東海第二発電所

耐津波設計方針について

〔 第520回審査会合(平成29年10月17日)時
の指摘事項に対する回答 〕

平成29年10月23日

図2 試験装置(参考)

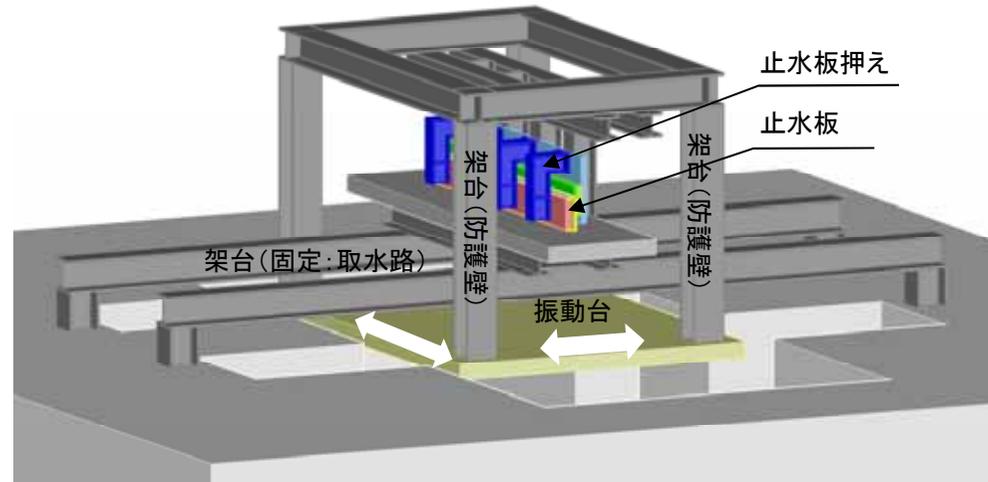
止水板の追従性として、解析での確認に加え、試験についても検討し、方針及び実施時期を示した上で、設置許可断面と工認断面の範囲を整理して示すこと。

上記試験及び解析に加えて、止水板の地震時の追従性について実証試験により確認する。具体的には、止水機構の構成部材を模擬した実規模大の試験装置を製作し、基準地震動 S_g による地震動に対して、止水板が正常に追従できること、水密ゴムの噛み込みや亀裂・破損が生じないことを確認する。

(2) 試験装置(図2参照)

- 供試体: 実機と同仕様の実規模サイズの供試体を製作
- 模擬範囲: 止水体2枚(各2m)を連結

- 止水板の地震時の追従性: 止水板の動作に異常(浮上り, ガタなど)がないことを確認する。
- 水密ゴムの機能保持: 止水板による水密ゴムの噛み込み, 摺動による亀裂・破損・摩耗等がないことを確認する。
- 止水機構構成部材の機能保持: 試験を通じて構成部材に異常(変形, 損傷など)がないことを確認する。

試験計画の策定, 試験装置の設計・製作完了後, 速やかに実施(平成30年5月頃からの開始を想定)し, 試験結果については平成30年7月頃に説明する。

図1 止水機構の全体構造概要

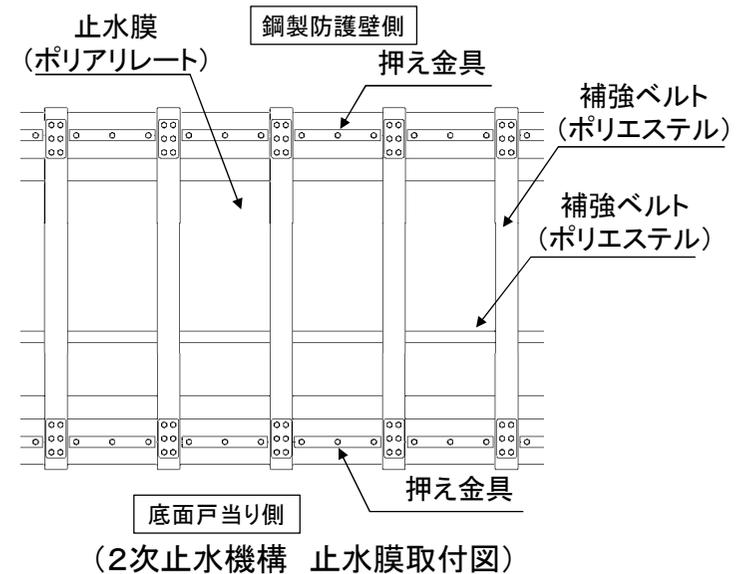
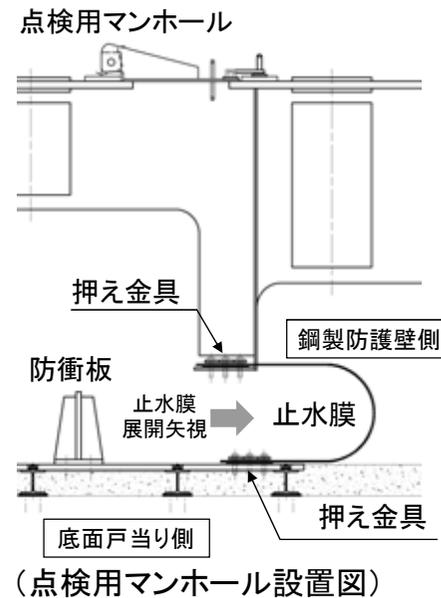
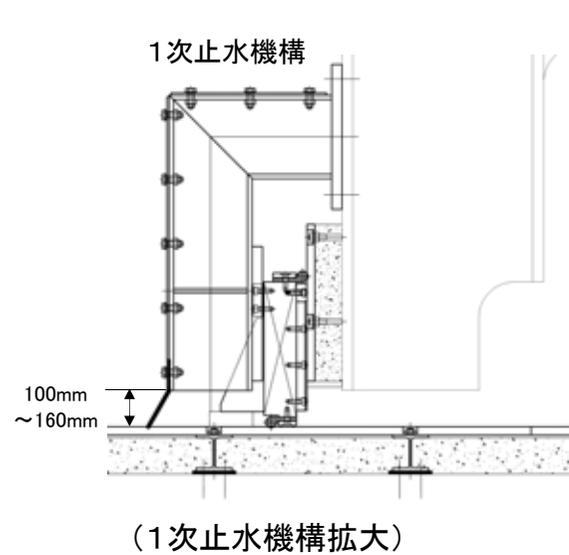
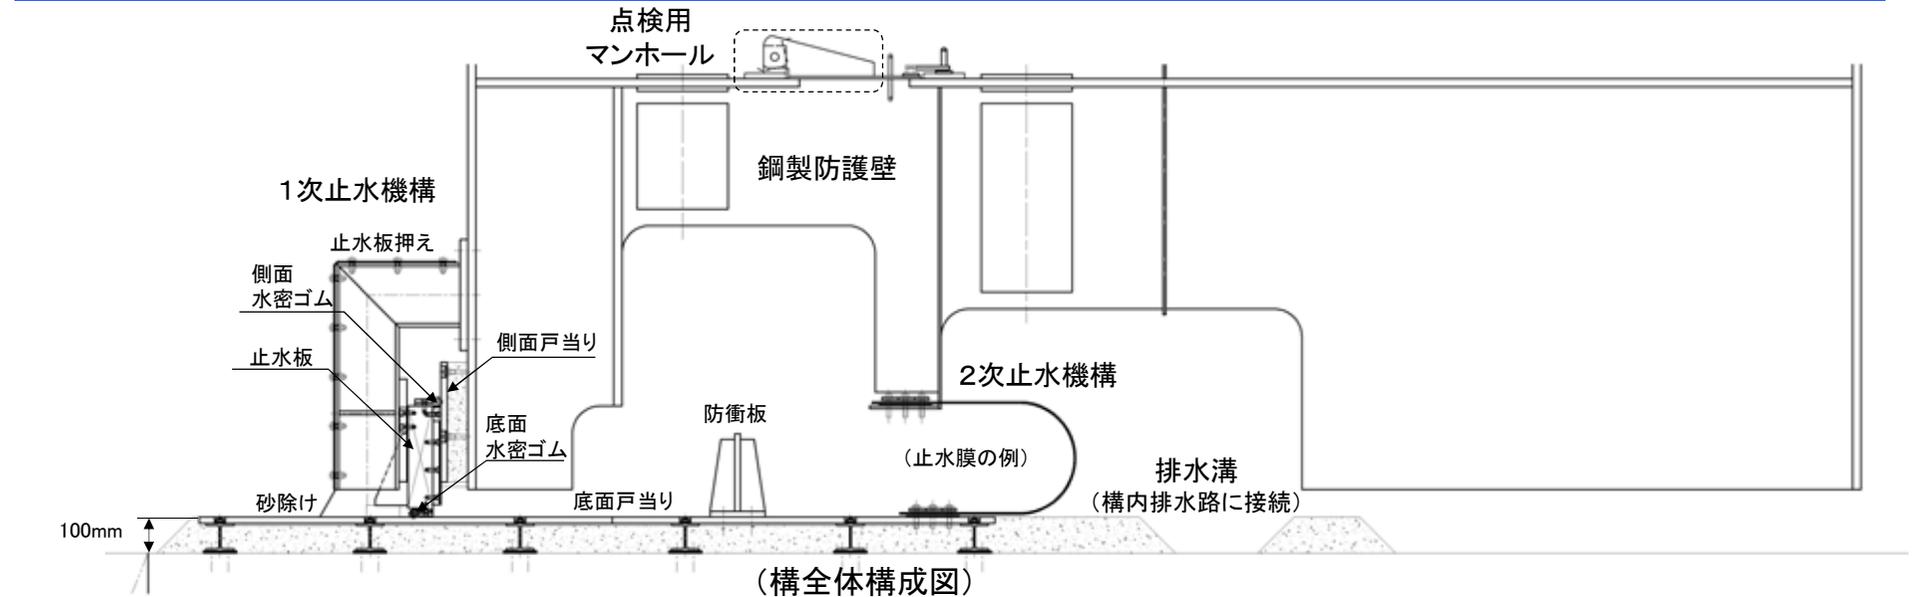
止水機構の多重性又は多様性について、損傷モードを含めて検討し、設計方針について設置変更許可申請書及びまとめ資料に反映すること。

2. 2次止水機構の設計方針 (図1参照)

- (1) 2次止水機構の追加設置に当たっては、共通要因故障(止水板の追従性不良等)による同時機能喪が生じないように多様性を図ることとし、1次止水機構の構造と異なる止水膜又はシートジョイントによる構造を採用する(表1, 表2)。
- (2) 止水膜及びシートジョイントについては、想定する津波荷重に対して十分な耐性を有するものを採用するが、1次止水機構の取り外し時に津波の襲来を想定すると、漂流物が2次止水機構に到達する可能性があることから、2次止水機構前面に防衝板を設置し、漂流物による損傷を防止する設計とする。
- (3) さらに、2次止水機構の後段には、2次止水機構からの漏水の可能性を考慮し、漏水を収集・排水可能な排水溝を設置する設計とする。排水は、構内排水路の防潮堤内側の集水枘に収集され、構内排水路逆流防止設備を通して排水する。
- (4) また、2次止水機構及び防衝板の点検・保守を考慮して、鋼殻内に点検用マンホールを設置し、アクセス可能な設計とし、開口部に対して止水処置を講じる。
- (5) これら対策により、基準津波の遡上波の重要な安全機能を有する海水ポンプが設置されたエリアへの到達、流入防止を確実なものとする。

図1 小型漂流物の流入経路

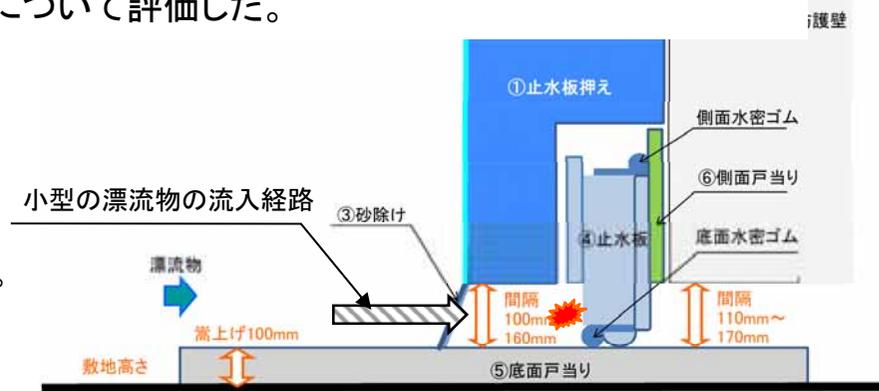
止水板に衝突する漂流物として、小型植生以外に石の衝突を考慮した止水板の健全性について評価すること。

評価に当たっては、止水機構前面で想定される石は、周辺状況から砂利程度と考えられるが、地震によるコンクリート路盤等の損傷・剥離による塊状コンクリートや、津波により敷地周辺から同伴される石を想定するとともに、止水機構の最大隙間16cmを考慮し、保守的に□16cmの石(約13kg)を考慮した。

止水機構は、鋼製防護壁の底面と既設取水路の応答変位の違いにより相対変位が生じるため、①止水板押えと⑤底面戸当りの間に100～160mmの隙間を考慮している。

小型の漂流物を想定すると上記の隙間に入り込む可能性があることから、小型の漂流物による④止水板への影響について評価する。図1に小型漂流物の流入経路について示す。

①止水板押えと⑤底面戸当りの隙間が0.16mであるため、石の大きさを0.16m×0.16m×0.16m(仮定)とした。

$$F = mv^2 / L = 7.7\text{kN}$$

○漂流物荷重は、植生(0.89kN)及び石(7.7kN)に対し許容応力は240kNであり十分な裕度を確認した。
